改善箇所説明図

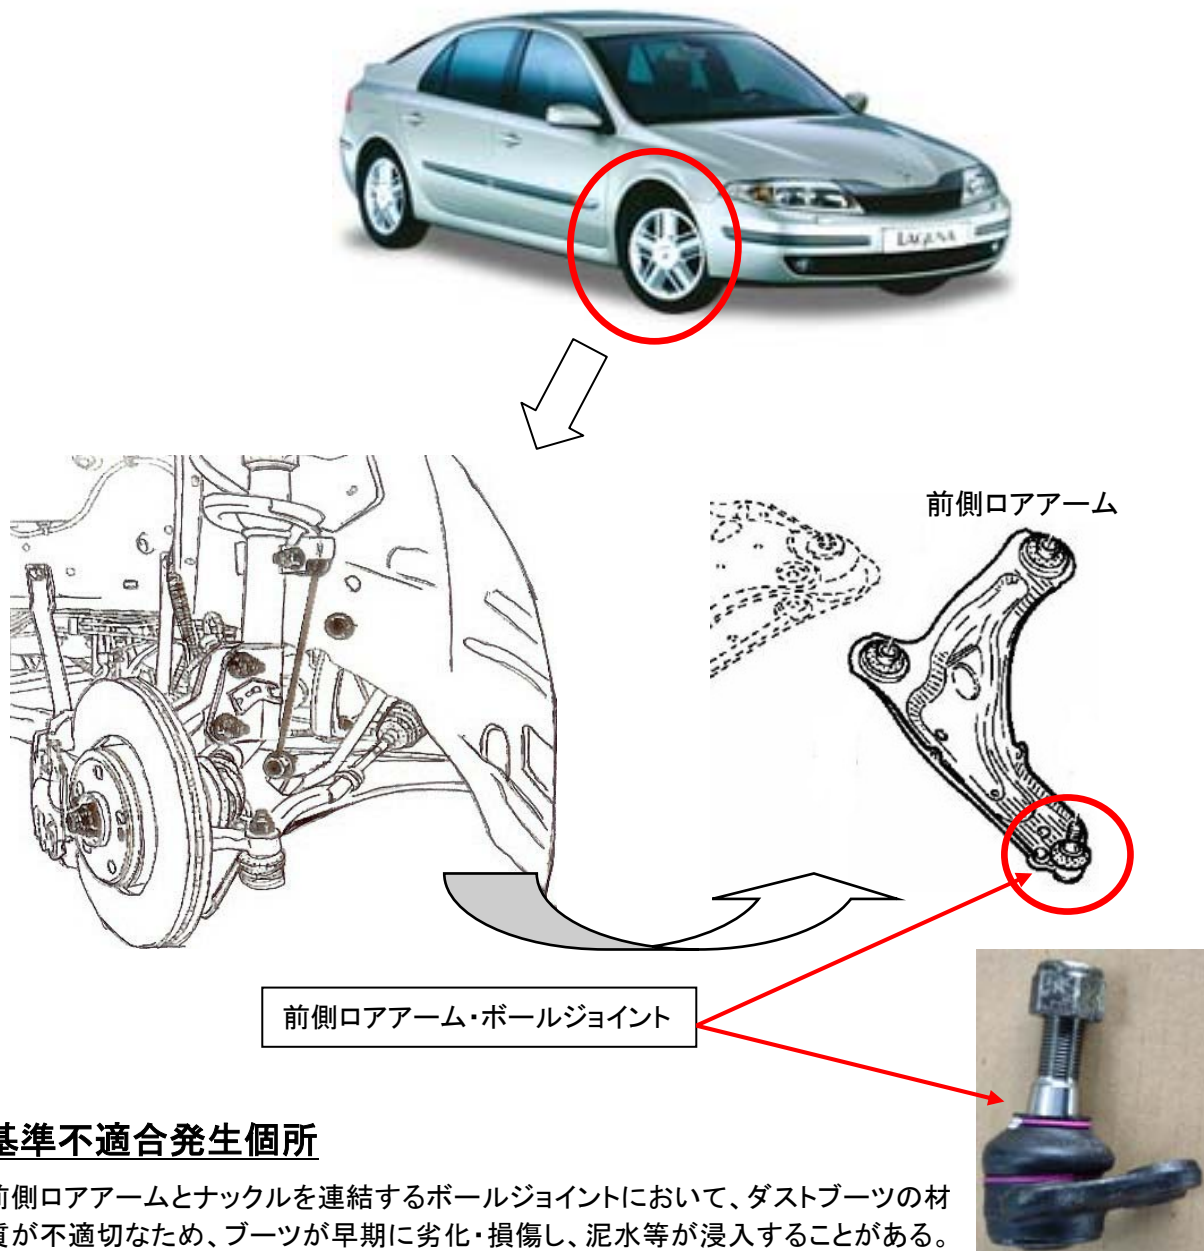
前側ロアアームとナックルを連結するボールジョイントにおいて、ダストブーツの材質が不適切なため、ブーツが早期に劣化・損傷し、泥水等が浸入することがある。そのため、そのまま使用を続けると、ベアリングが摩耗してガタが生じ、最悪の場合、ボールジョイントが外れ、走行不能に至るおそれがある。

全車両、当該ボールジョイントを対策品に交換する。
